**MRAe**

**Avis sur le projet de renouvellement et extension  
de la carrière SAMIN  
lieu-dit « Le Sec » à Chanac (48)**

N°MRAe : 2024APO133

Avis émis le 12 novembre 2024

Figure 1: projet et emprises sollicitées

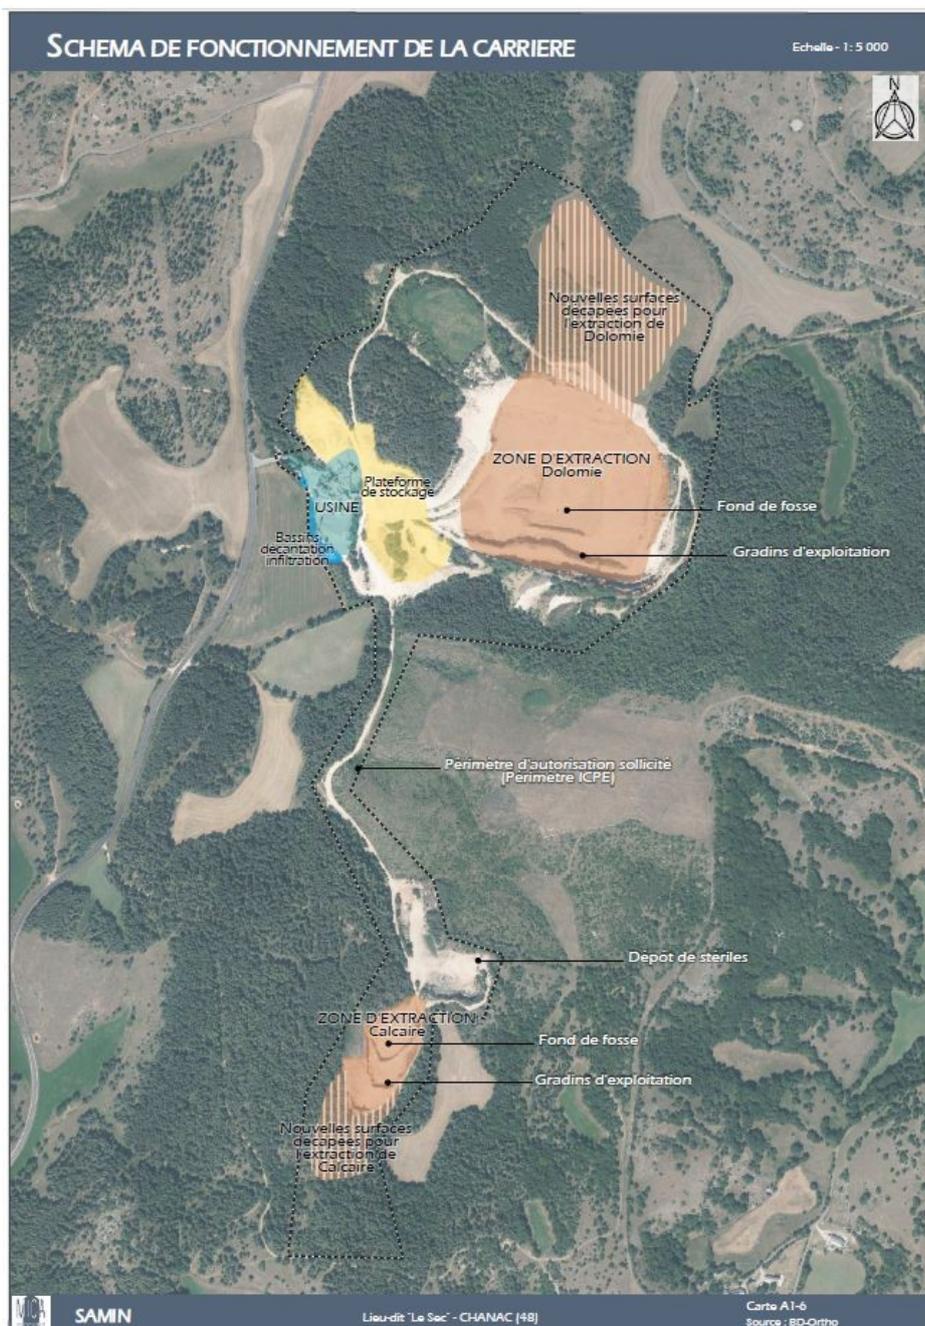
Le site comprend deux carrières de roches massives, une de dolomie au nord, une de calcaire au sud, reliées par une piste d'exploitation d'environ 650 mètres (cf. figure n°1).

Le dossier ne définit pas clairement les surfaces actuelles pour les deux carrières (surfaces autorisées et surfaces d'extraction). Dans la demande, la superficie totale sollicitée est de 44,7 ha (dont 40,71 en renouvellement). Le tracé du périmètre de la demande d'autorisation est très différent de celui actuellement autorisé (page 24) et inclut une extension d'environ 4 ha. La surface totale des zones d'extraction sollicitée est de 14,4 ha : les surfaces d'extraction augmentent de 5,7 ha par rapport à l'autorisation actuelle (4,5 ha au nord et 1,2 ha au sud) (cf. recommandation partie 3).

- **de fournir les informations quantitatives et cartographiées de contexte (surfaces autorisées, surfaces d'extraction, volumes extraits, tonnages extraits) permettant de comparer explicitement la situation actuelle et celle sollicitée ;**
- **de ré-évaluer les effets du projet si le diagnostic archéologique devait impacter l'intégralité du périmètre autorisé ;**
- **que l'étude justifie davantage l'exploitation de la carrière sud par l'analyse des besoins à l'échelle du bassin de commercialisation ;**
- **que l'étude démontre en quoi le projet contribue aux objectifs d'économie des matériaux neufs non renouvelables du schéma régional des carrières et du SRADDET et, le cas échéant, propose des mesures de valorisation des déchets inertes non dangereux.**
